MODIFICATION SIMPLIFIEE 3

COMMUNE DE SAINT JEAN LASSEILLE

RAPPORT DE PRESENTATION

*PLU approuvé le 27 septembre 2012
Modification 1 - approuvée le 08 novembre 2018
Modification simplifiée 2 - approuvée le 25 novembre 2020
Modification simplifiée 3 - PROJET*

Identification de l'erreur matérielle

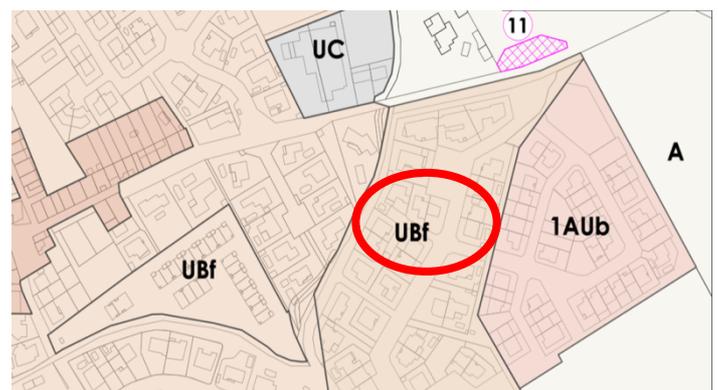
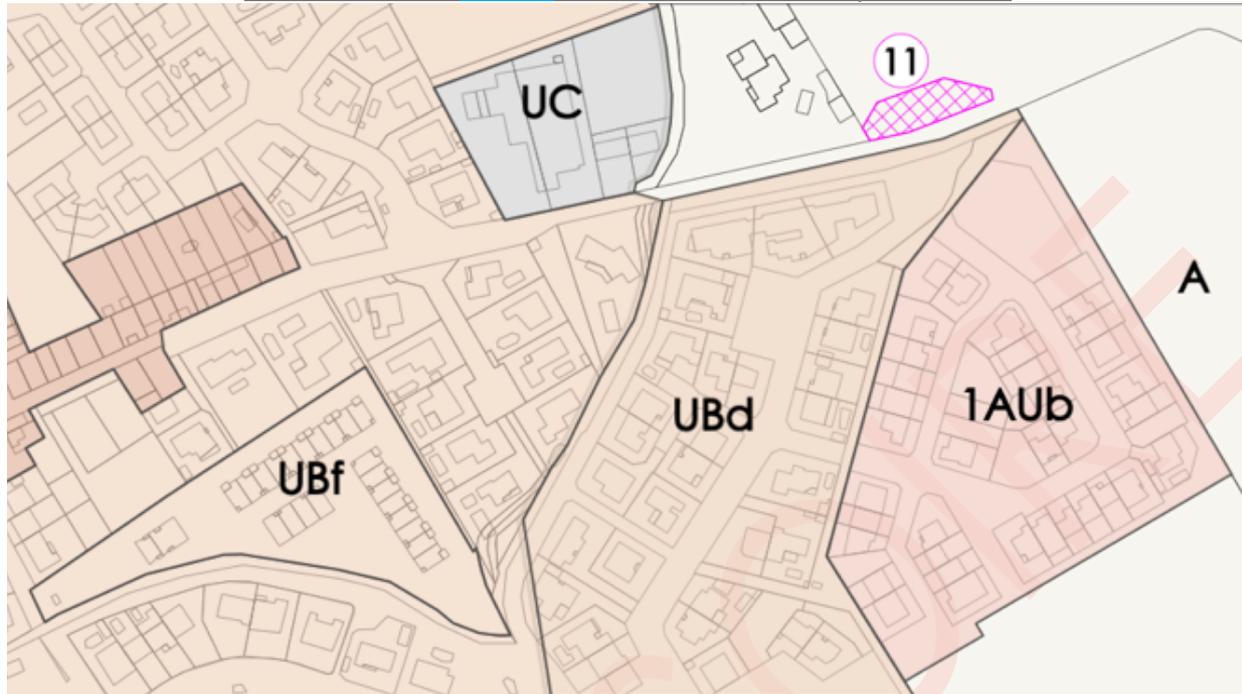
Lors de la modification n°1 du PLU, une erreur matérielle a eu lieu dans le règlement graphique du PLU de Saint-Jean-Lasseille. La zone UBd, située au Sud de la commune n'a pas été correctement retranscrite. Elle a été classée par erreur en zone UBf.

Il s'agit par le biais de cette présente modification simplifiée de corriger cette erreur matérielle. Le règlement graphique sera modifié en ce sens.

Extrait du PLU **APRES** la Modification Simplifiée n°3

○ Localisation de l'emplacement réservé n° 22

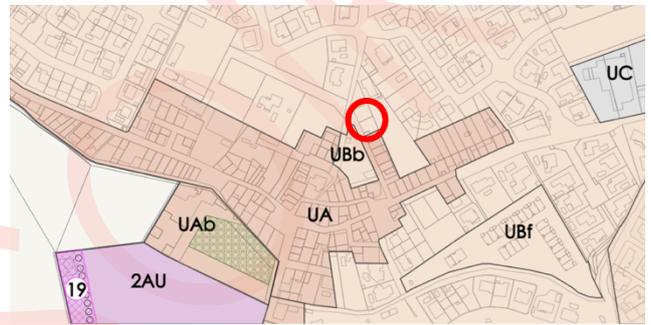
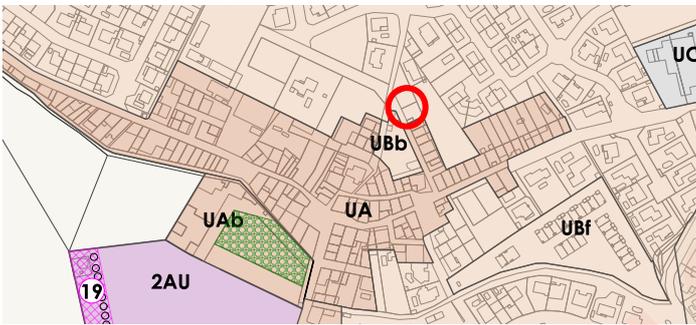
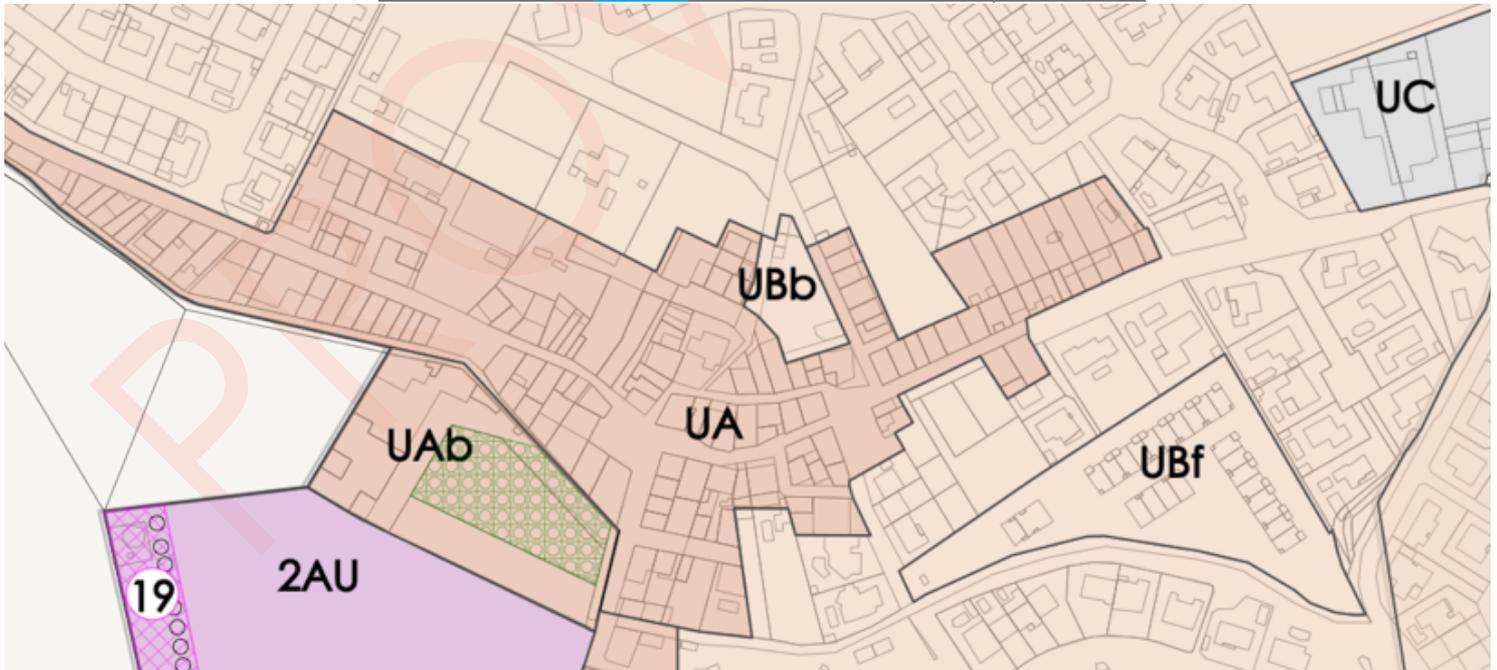
La présente modification simplifiée doit permettre la suppression de l'emplacement réservé n°22 destiné à la création d'un parking public, situé en bordure de la rue des artisans, afin de permettre l'extension d'une activité commerciale existante et pérenniser cette activité.

Lors de la modification n° 1 du PLU de Saint-Jean-Lasseille, l'emprise de l'emplacement réservé n°22, n'a pas été retranscrite sur le plan de zonage dû à une erreur matérielle, et n'apparaît donc pas sur le plan de zonage avant modification du PLU.

Par conséquent, pour répondre à cet objectif, seule, la liste des emplacements réservés est modifiée.

*Extrait du PLU **APRES** la Modification Simplifiée n°3*
